Zeitschrift: **Schweizerische Bauzeitung**

Ideenwettbewerb für den „Pont de Pérolles“ in Freiburg.

„Rapport du Jury.

Perspective du Pont. — No 32. Variante «Express».

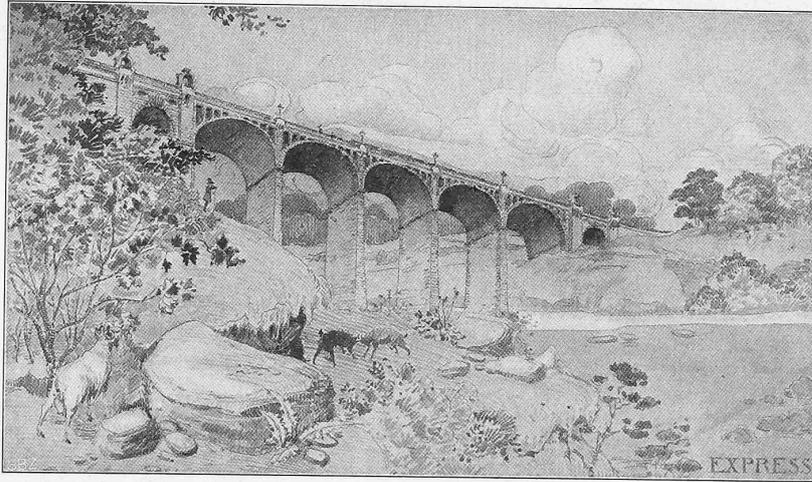
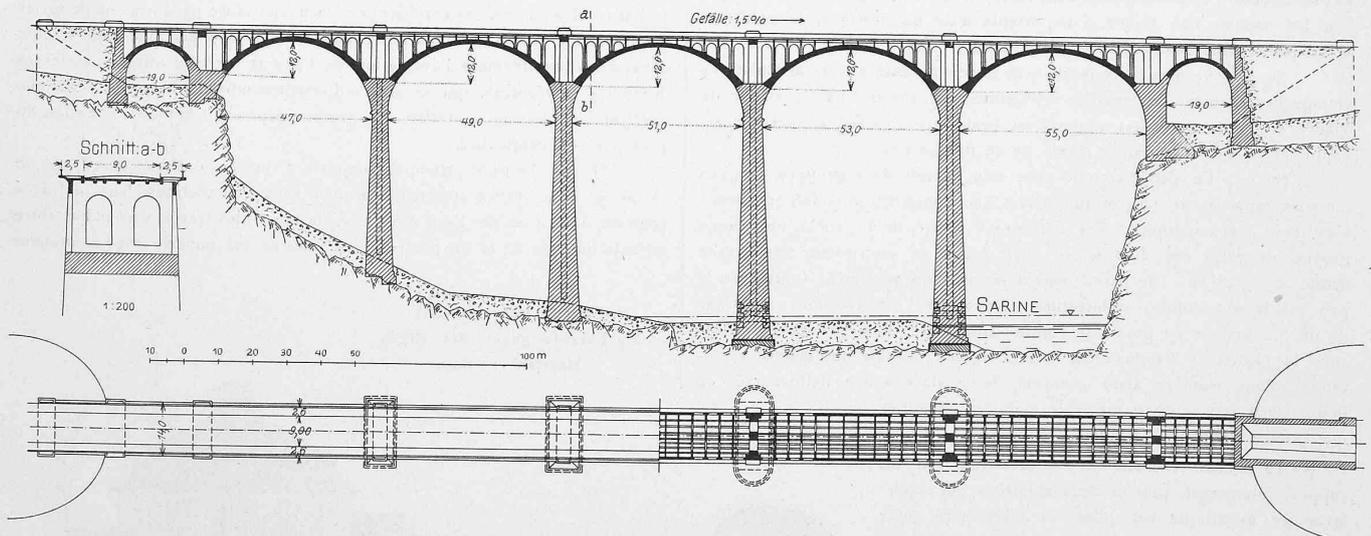
N° 32. «*Express*». Les auteurs ont augmenté encore le nombre des travées et prévoient 5 arches surbaissées de 47, 49, 51, 53 et 55 m d'ouverture. Cette inégalité dans la portée des voûtes a pour but d'éviter une pile en rivière. Elle aurait l'inconvénient de donner aux naissances une pente plus grande que celle de la chaussée. Ce projet est très satisfaisant d'aspect, il est disposé comme les précédents au point de vue technique. L'étude comparative des trois projets N° 32 démontre l'économie importante qu'il y a à augmenter le nombre des travées et à éviter les voûtes de dimensions excessives.

Projet N° 33. «Sarine». — Détails. — Echelle 1 : 400.

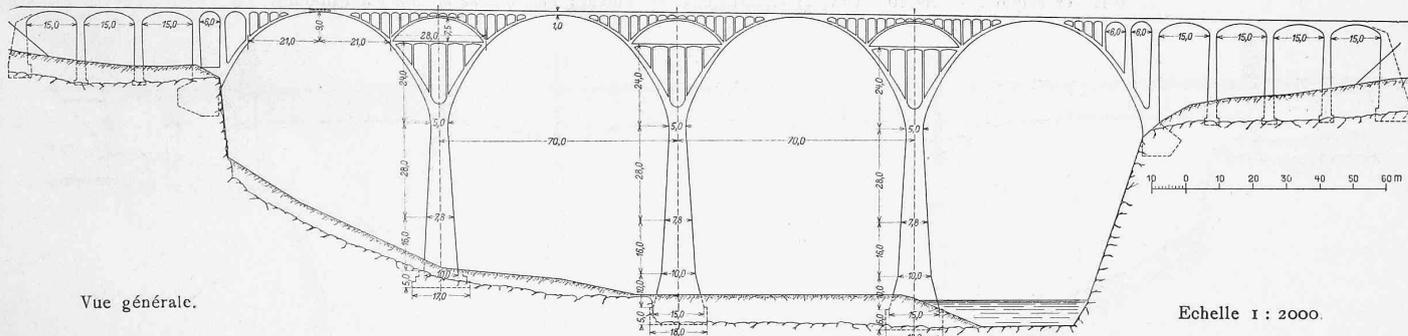
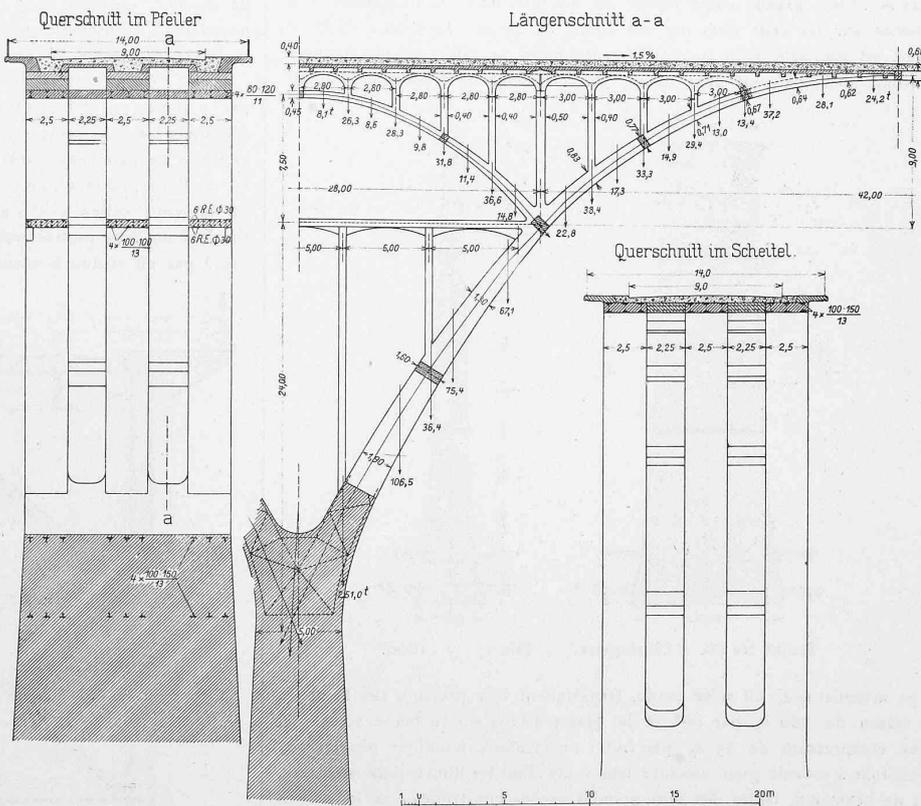
N° 33. Les 4 arches, en plein cintre, qui franchissent la vallée ont 70 m d'ouverture; chacune d'elles est formée de 3 voûtes parallèles de 2,50 m de largeur et deux fois 2,25 m d'espacement; les voûtes sont reliées par de fortes entretoises et par le tablier armé sur toute la largeur du pont. Les piles, massives jusqu'aux naissances, s'épanouissent plus haut suivant la forme de la voûte, de manière à laisser dans chaque ouverture une voûte surbaissée de 42 m de portée et 9 m de flèche avec 3 articulations. Sous les articulations des retombées, un entrait horizontal, supporté en plusieurs points et fortement armé, relie les parties de la voûte faisant corps avec la pile. En outre, pour diminuer la compression dans cet entrait, ce dernier est surmonté d'une voûte de 28 m d'ouverture dont il supporte la poussée. Chaque anneau de voûte reçoit 3 arcs métalliques qui seront ensuite enrobés dans le béton. Cette solution permet d'économiser une bonne partie des échafaudages en se servant des arcs métalliques pour supporter les coffrages, suivant le système Melan. L'architecture n'est pas suffisamment étudiée cependant elle pourrait être facilement améliorée. Les culées des grandes travées devraient prendre leur point d'appui à une profondeur plus grande.

Projet N° 26. «Zähringen». — Pile. — 1 : 1000.

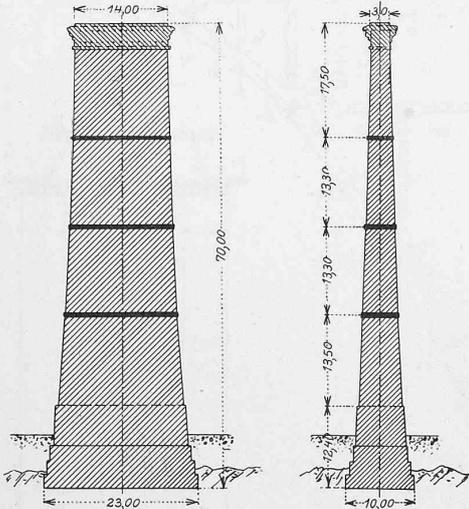
No 26. Cet ouvrage à poutres continues à section variable, avec membrures inférieures arquées sur trois travées de 91, 113 et 91 m, est d'aspect satisfaisant: les piles prévues en béton, sont renforcées tous les 13 m par une couche de béton armé de 50 cm d'épaisseur, les piles s'arrêtent à la hauteur des appuis du tablier. La superstructure comporte deux poutres écartées de 10,4 m; la chaussée est portée par des tôles embouties, les trottoirs par des dalles en béton armé. Les tôles embouties pourraient être avantageusement remplacées par du béton armé, car elles sont difficiles à entretenir et font du bruit au passage des charges roulantes, comme on peut le remarquer au pont du Kornhaus à Berne. Les travées prévues ne correspondent pas à la solution la plus économique; néanmoins, l'ensemble du projet est satisfaisant.
